Unser Zeichen:    *Ust-Opf-REG\_Sallerner\_Regenbrücke-2020-06-25*  
vom:                      *25. Juni 2020*

**Planfeststellungsverfahren zum Ausbau der Nordgaustraße mit Neubau der Sallerner Regenbrücke und Umbau Lappersdorfer Kreisel**  
**Stellungnahme des BUND Naturschutz in Bayern e.V.**

*Karte 1: Lage der geplanten Wasserkraftanlagen unmittelbar oberstrom von Sallern.*

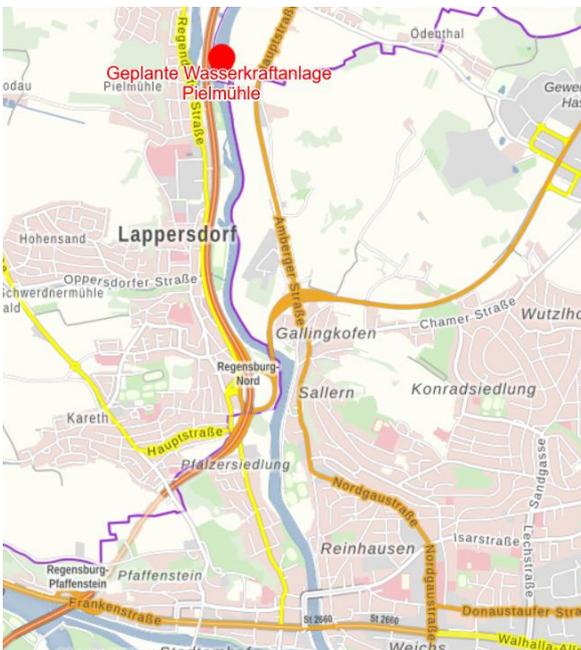
Es ist u. E. überaus verwunderlich, dass in Anlage 12 05 01 unter Punkt 7 „Beurteilung der Beeinträchtigungen durch Summationswirkung“ bzgl. der in Planfeststellung befindliche „Wasserkraftanlage Wehr Pielmühle“ einseitig auf Unterlagen des Vorhabensträger Bayerische Landeskraftwerke wie folgt verwiesen wird: „Die vorhabenbezogenen Auswirkungen ... werden zusammenfassend nicht erheblich mit dem Beeinträchtigungsgrad „fehlend“ eingestuft ...“.

Das Vorhaben befindet sich seit etlichen Jahren im Verfahren. Das Verfahren stockt und ist keineswegs abgeschlossen. Auf Grundlage -auch amtlicher- fachlicher Einwendungen wie der Fachberatung für Fischerei Oberpfalz ist davon auszugehen, dass durch das Vorhaben erhebliche Beeinträchtigungen insbesondere für die im FFH-Gebiet wie auch nach EU-WRRL relevanten und geschützten Fischarten wie auch anderer Gewässerlebewesen (z.B. Muscheln, Krebse, ...) gegeben sind.

Die Planfeststellungsunterlagen „Wasserkraftanlage Wehr Pielmühle“ sind unseres Erachtens bzgl. der Schutzgüter unvollständig und in der Gesamtabwägung fehlerhaft. Dies zeigte sich auch beim Runden Tisch am 20.01.2020, der i.A. mit dem Petitionsausschuss des Bayerischen Landtages am LRA Regensburg wurde. Dort wurden die Probleme der Antragsunterlagen erneut deutlich.

Durch die Nähe der geplanten Wasserkraftanlage und der dort zu befürchtenden Auswirkungen auf Natura2000- und WRRL-Schutzgüter sind -auch im Zusammenspiel mit den in Sallern geplanten Baumaßnahmen- signifikante Auswirkungen zu befürchten, die zu einer fachlich und rechtlich relevanten Verschlechterung verschiedener Natura2000- und WRRL-Schutzgüter führen würden. Die UVP ist in diesem Punkt u. E. fehlerhaft bzw. sogar irreführend.

Karte 3: Behinderung der Frischluftzufuhr

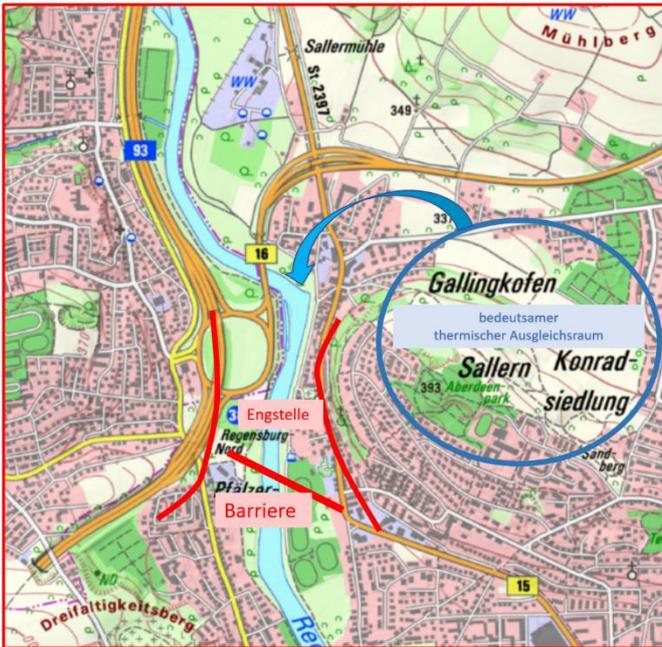
Durch die Brücke mit Spritzschutz wird u. a. das stadtklimatologisch bedeutende Areal „Aberdeen Park“, abgeschnitten. Zudem befindet sich die neue Brücke im Gegensatz zur nur wenige hundert Meter oberstrom befindlichen Brücke zur B16 neu an einer ausgewiesenen topografischen Engstelle (siehe Karte 3).

Unterlagen müssen bei diesem wichtigen Thema auf Basis von heutigen technischen Berechnungsmöglichkeiten aufbauen (dynamische 3-D Berechnung der bodennahen Luftschichten), um die Auswirkungen der Maßnahmen hinreichend genau und transparent dazustellen.

Das Gutachten und die darauf aufbauenden aktuellen UVP-Unterlagen sind u.E. nicht ausreichend, entsprechen nicht den technischen Standard an möglichen Berechnungen und spiegeln u.E. die Realität nicht wider.
